RESUELVE CONSULTA DE PERTINENCIA DE INGRESO AL SISTEMA DE EVALUACIÓN DE IMPACTO AMBIENTAL DEL PROYECTO “AJUSTE DE EMPLAZAMIENTO: PLANTA DESALINIZADORA PROYECTO ACONCAGUA”.

RESOLUCIÓN EXENTA

Valparaíso, 22 de abril de 2020.-

Figura 1: Proyecto original.

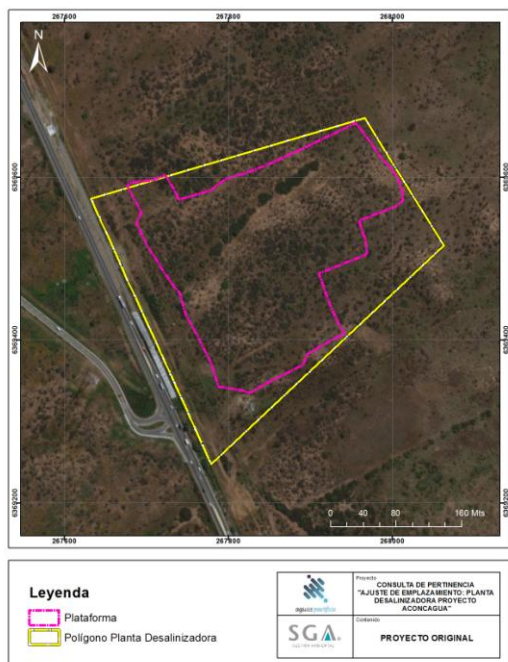
i. Rectificación de las coordenadas UTM (WGS84, H19S) de ubicación del polígono que delimita el predio en que se emplazaría el Sector Planta del proyecto original, desplazándolo en un máximo de 50 m hacia el norte, respecto de la situación aprobada para el proyecto original; y, una reducción de 0,16 ha en su superficie.

ii. Ajuste de la geometría y ubicación de la plataforma sobre la cual se emplazaría la planta desalinizadora en el Sector Planta, dado el avance en la ingeniería del proyecto original, sin introducir cambios en las características técnicas constructivas y tampoco operativas de la misma.

- d. Con relación a la superficie que sería intervenida por la ejecución del Proyecto en la RCA N° 037/2018, Tabla 4.2.2, quedó establecido para el Sector Planta, 9,69 ha; de acuerdo a la nueva delimitación propuesta para el predio en que se emplazaría el mismo esta sería de 9,53 ha, por lo que el área a intervenir en este sector se reduciría en 0,16 ha respecto de lo establecido por el proyecto original.

- e. Por otro lado, se ajustaría el diseño de la plataforma sobre la cual sería habilitada la planta desalinizadora al interior del Sector Planta, conforme se muestra en la Figura 2: Cambio Propuesto, anterior. De conformidad a lo establecido en la RCA N° 037/2018, Considerando 4.3.1, producto de las actividades de excavación y/o movimientos de tierra superficial para el Sector Planta se removerían 412.861 m³; de acuerdo al cambio propuesto por el Titular, la cantidad de material a remover para dicho sector sería de 348.551 m³, por lo que se reduciría el material que sería removido producto de las actividades de excavación y/o movimientos de tierra superficial en el Sector Planta, en 64.310 m³, lo cual también generaría una disminución del material particulado que sería emitido a la atmósfera durante la ejecución de las actividades señaladas.
